**Deuxième série de questions et commentaires concernant le projet d'augmentation du
potentiel de cogénération à l'usine de SFK Pâte S.E.N.C. de Saint-Félicien.
Dossier 3211-12-161**

FibreK S.E.N.C.

Mars 2011

Deuxième série de questions et commentaires

PROJECT NO.:

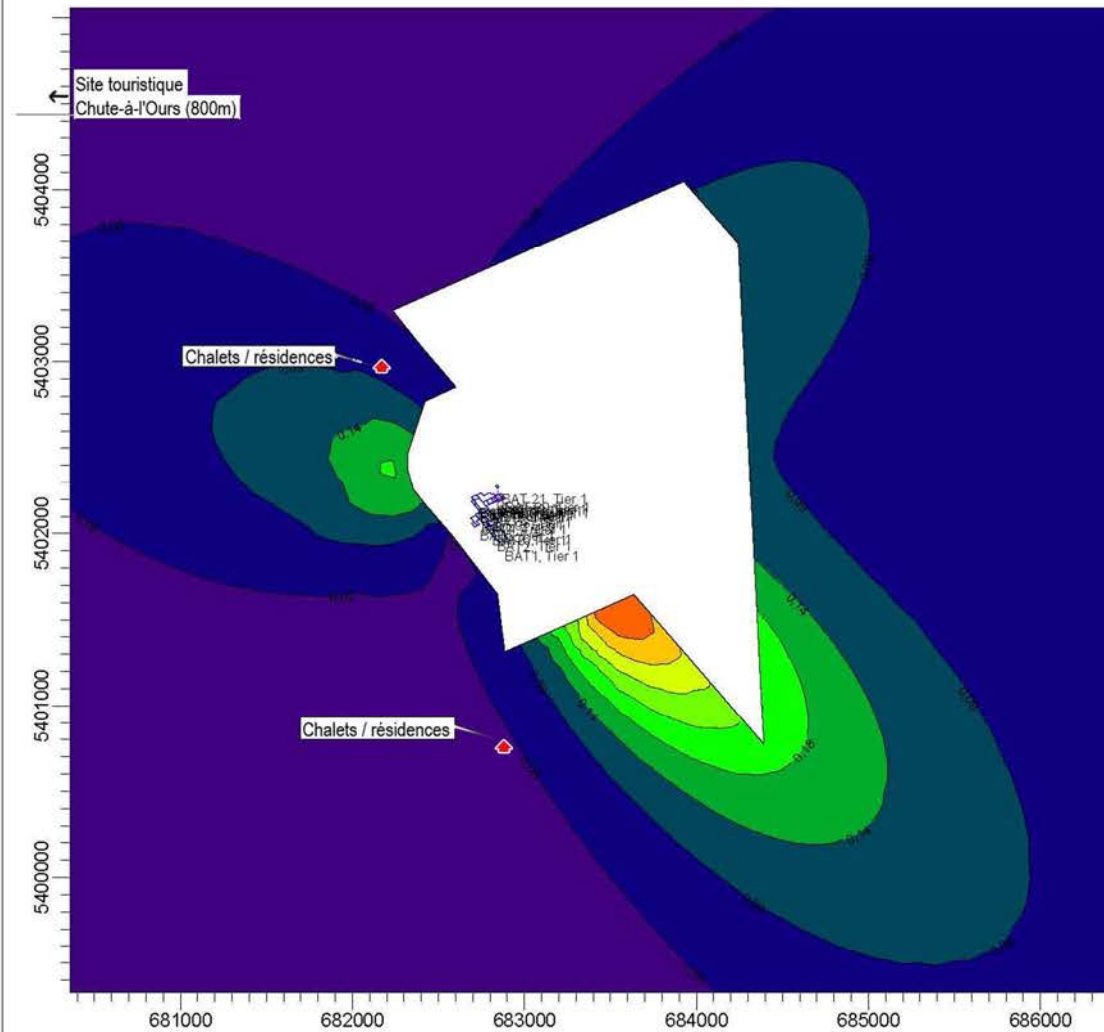
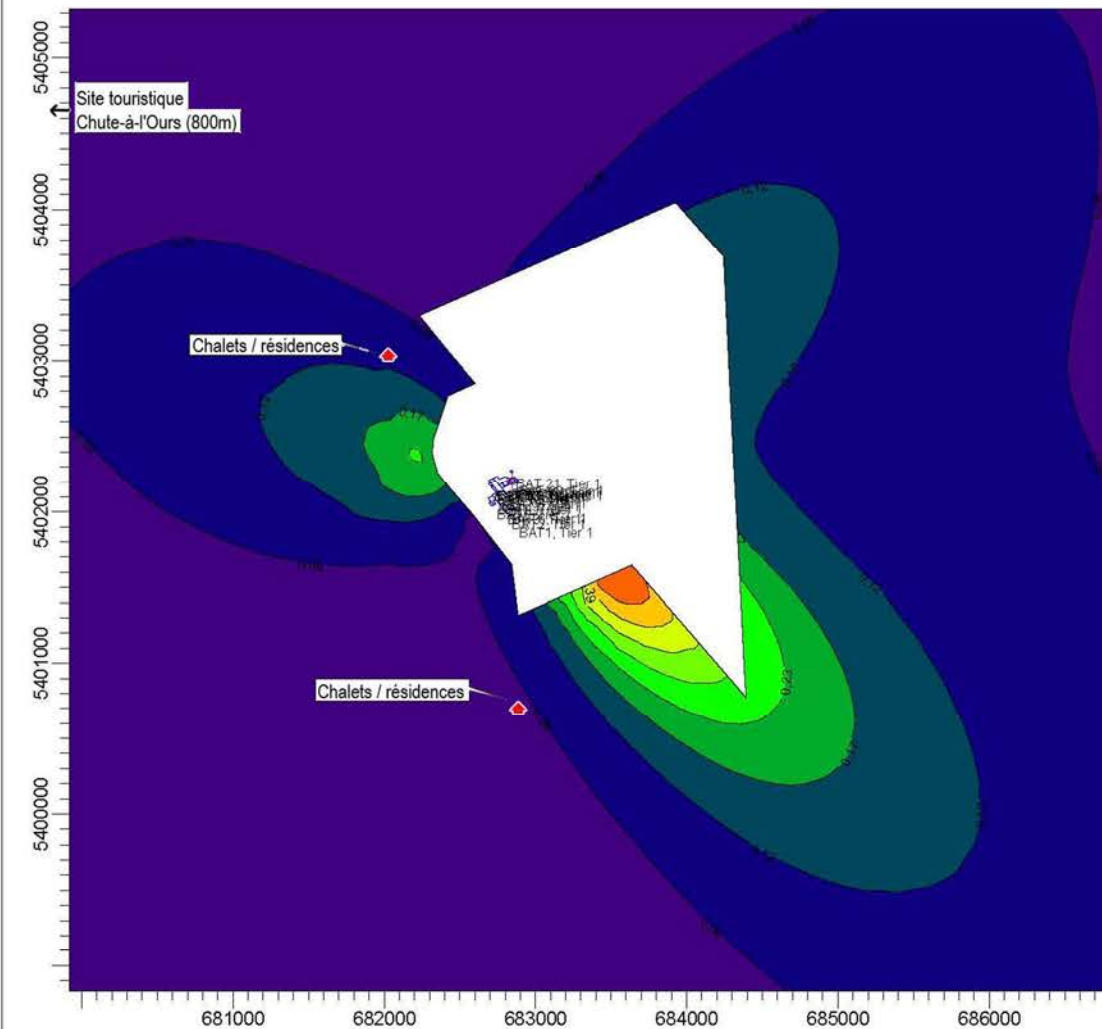
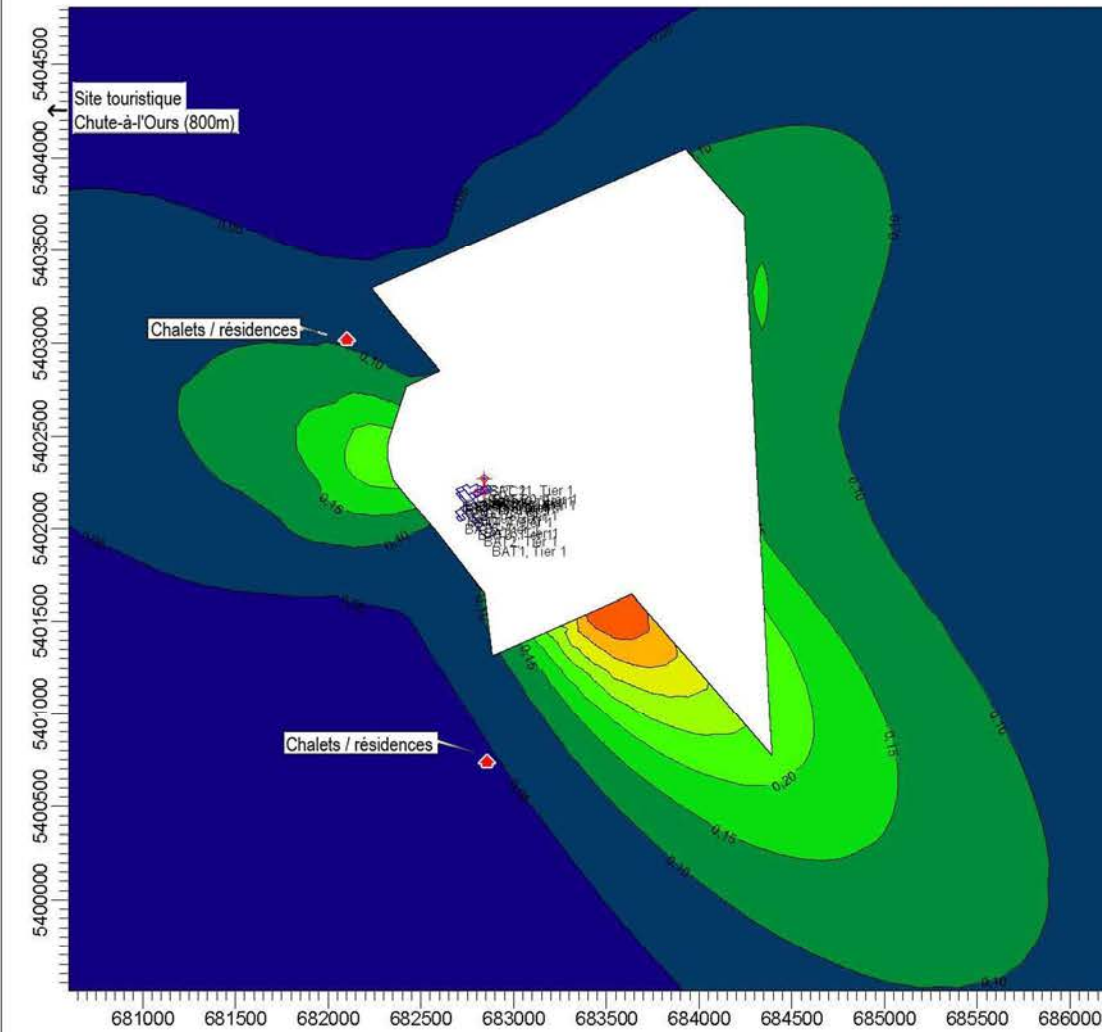
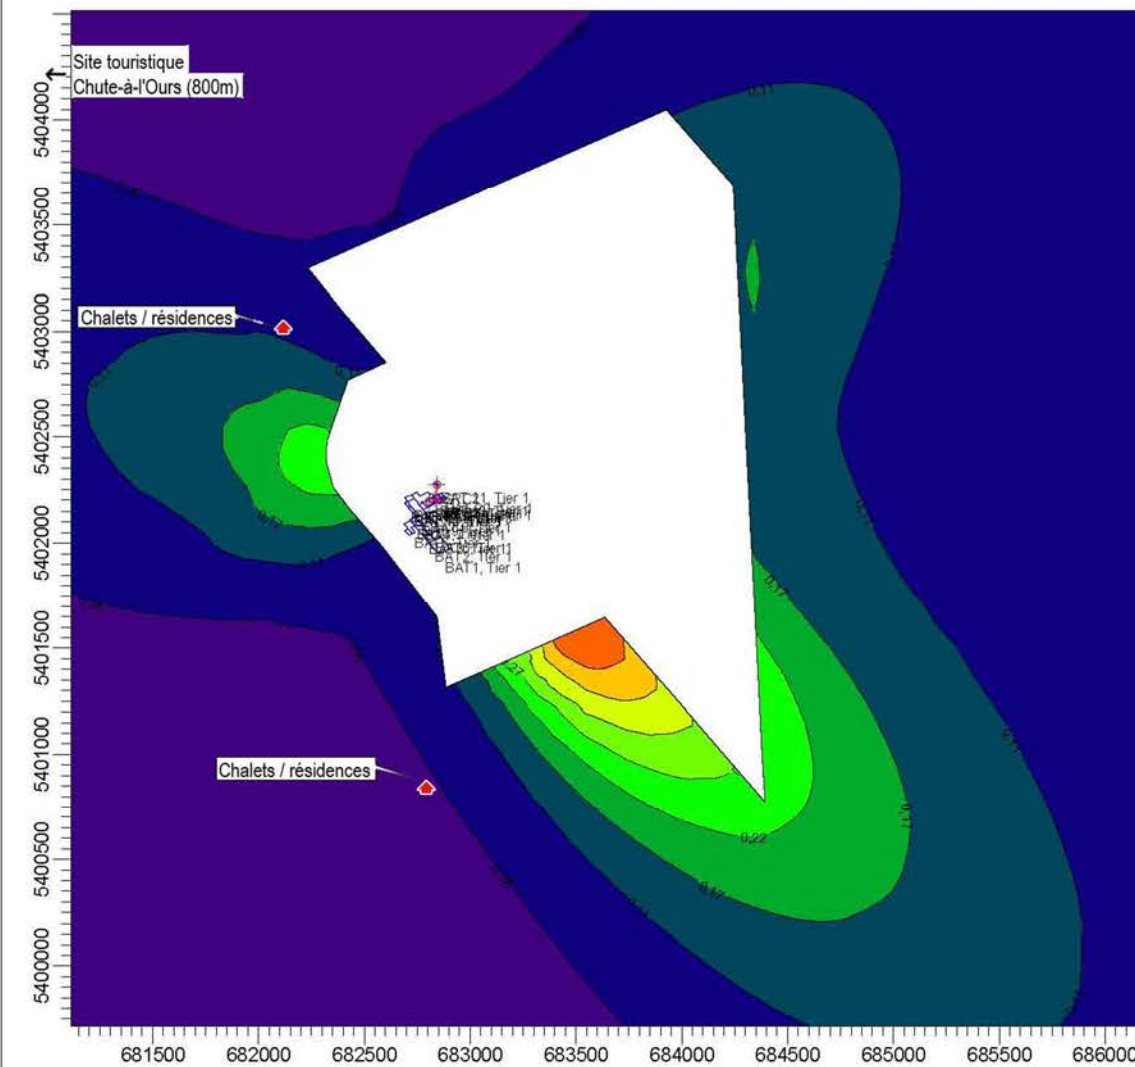
QC-A10 La réponse à la question QC-32 mentionne que les versions modifiées des cartes 4.1 et 4.2 de l'impact d'impact, ainsi que les cartes contours des concentrations de l'étude de dispersion atmosphérique seront transmises ultérieurement au MDDEP. Cependant, pour que l'étude d'impact soit recevable, Fibrek doit déposer ces documents dès maintenant, ou s'engager à les déposer avant le début de la période d'information et de consultations publiques.

Les documents sont déposés en format électronique et papier (annexe QC-A10 du présent document) dans cette deuxième série de questions.
